·DE·DANSKE·STATSBANER·
·1914·

·AALBORG·STATION·
·VENTEBYGNING·
PERRON III.

·VENTEBYGNING·

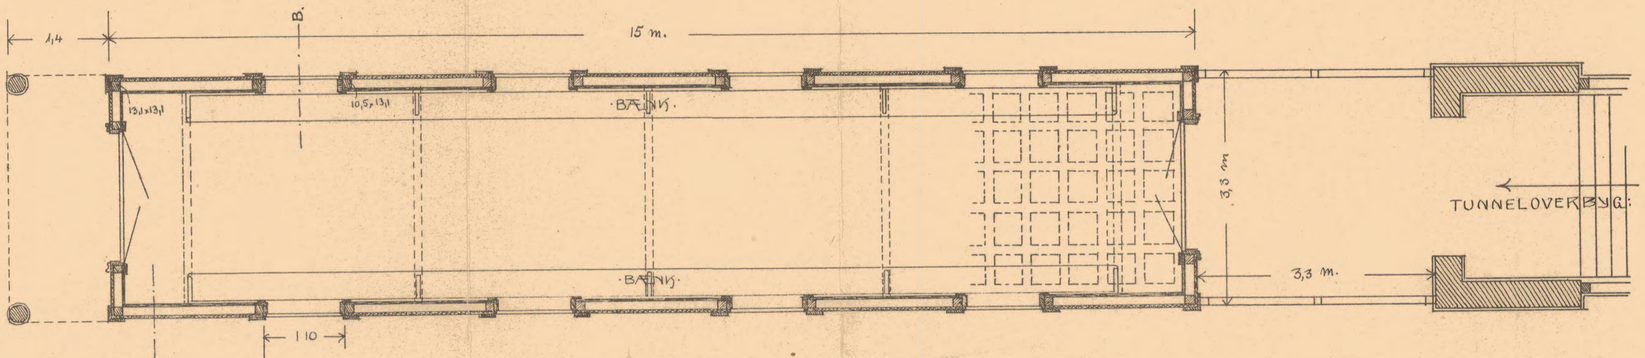
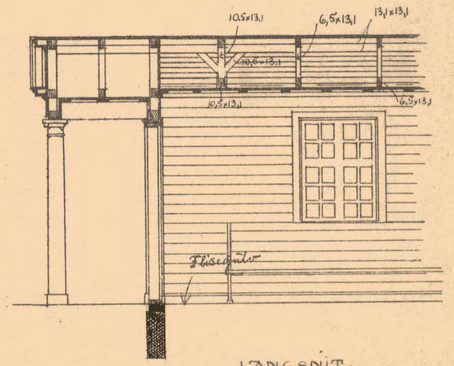
Bygningen paa Ventebygningen skal have nøjagtig samme Højde over Perronen som Bygningen paa Overbygningen ved Tunnelledningen.
Tagheldningerne skal være ens.
